POLICIE ČESKÉ REPUBLIKY
KRAJSKÉ ŘEDITELSTVÍ POLICIE KRAJE VYSOČINA

Č.j.: KRPJ-131990-1/ČJ-2021-161406-DING

1. Připojení místních komunikací (křižovatky) a připojení účelové komunikace na místní komunikaci (sjezd) v rámci akce „Technická infrastruktura pro výstavbu 27 rodinných a bytových domů Pohledec u Nového Města na Moravě – etapa „A““

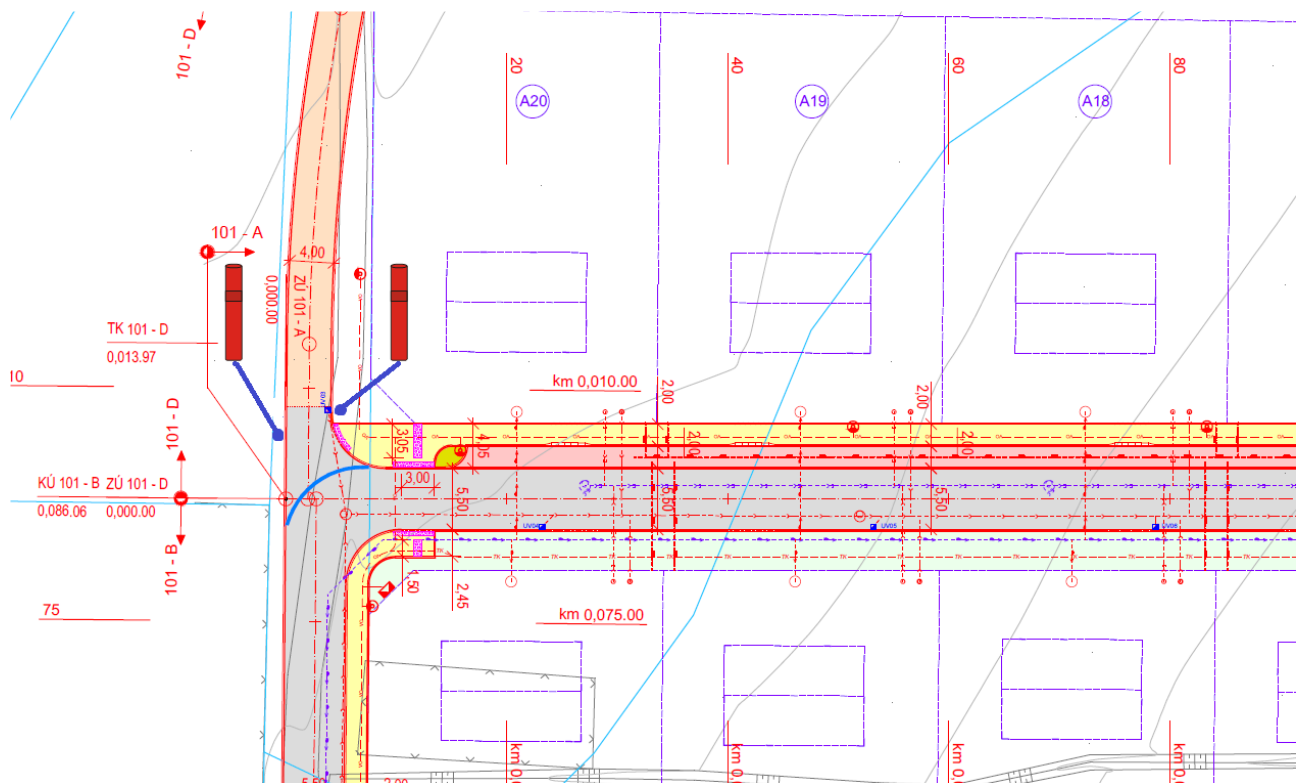
Policie ČR, Dopravní inspektorát Žďár nad Sázavou **souhlasí** s Vámi předloženým návrhem místní úpravy dle předložené žádosti a situace dopravního značení, za předpokladu doplnění 2 x dopravního zařízení č. Z11g – Směrový sloupek červený kulatý v místě vyústění účelové komunikace na místní komunikaci (námi doplněná koordinační situace C.3 - výřez) .
